STACY(定常臨界実験装置)施設

経年変化に関する技術的な評価に係る 保安規定変更認可申請について 【指摘事項回答】

日本原子力研究開発機構 原子力科学研究所

令和5年7月4日

STACYの経年変化に関する評価 実施体制

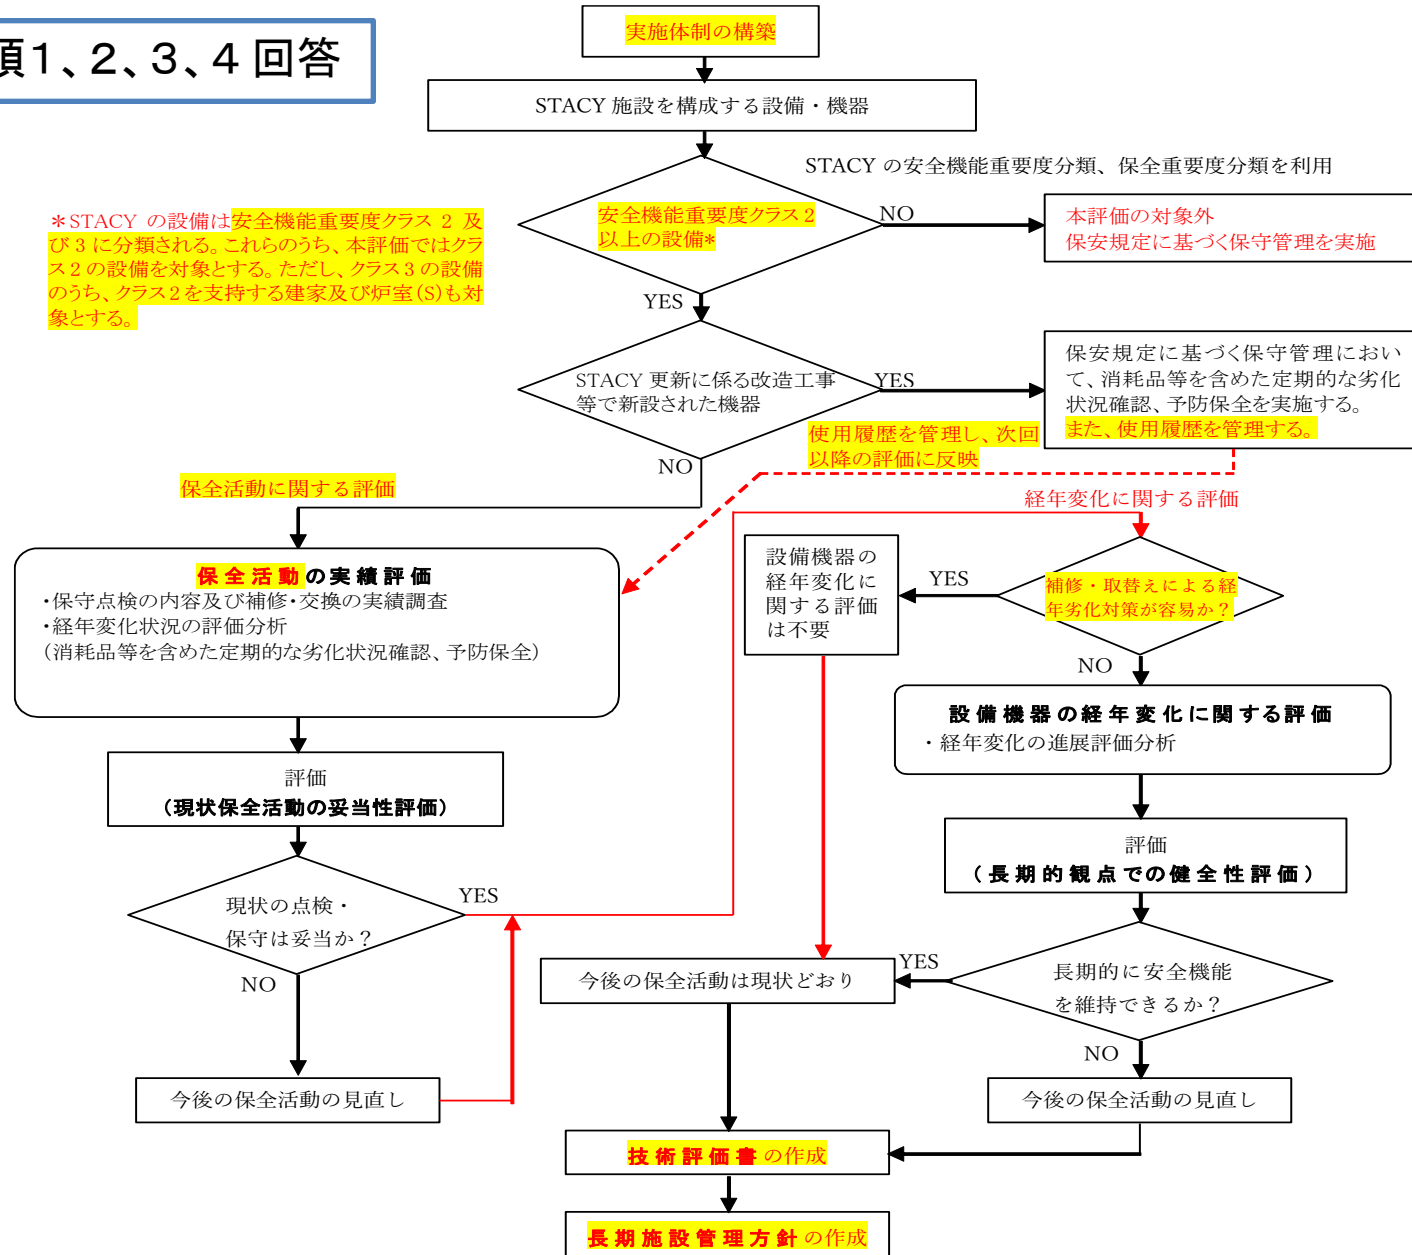
| No. | 指摘事項 | 対応状況 | 対応頁 |
|-----|---|--|---------------|
| 7 | 実施体制は記載されているが、品証体制及び関連文書についても記載すること。 | 品証体制及び関連文書について追記する。 | P.4-5 |

指摘事項7 回答

・施設定期評価実施計画及び評価結果は、機構内の審査により妥当性を確認
